RESOLUCIÓN N° 177

**"AMPLIACIÓN DEL MUSEO MUNICIPAL DE BELLAS ARTES "JUAN B. CASTAGNINO"
ESTRUCTURA DE HORMIGÓN ARMADO - ROSARIO - DPTO. ROSARIO"**

CIRCULAR ACLARATORIA N° 1 (CON CONSULTA)

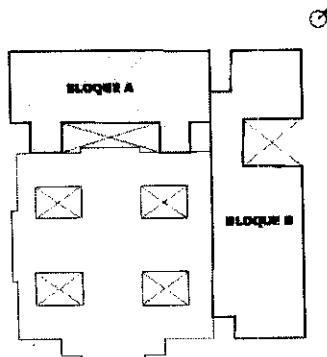
Consulta Nº 4: En el plano MMJC-DC-0116 se observa un caño de ventilación de PVC, se solicita confirmar que no se debe incluir el costo de dicho caño en la presente licitación. En caso contrario indicar características (medidas, espesores, etc.), cantidad y dónde se debe considerar dicho costo.

No se debe cotizar.
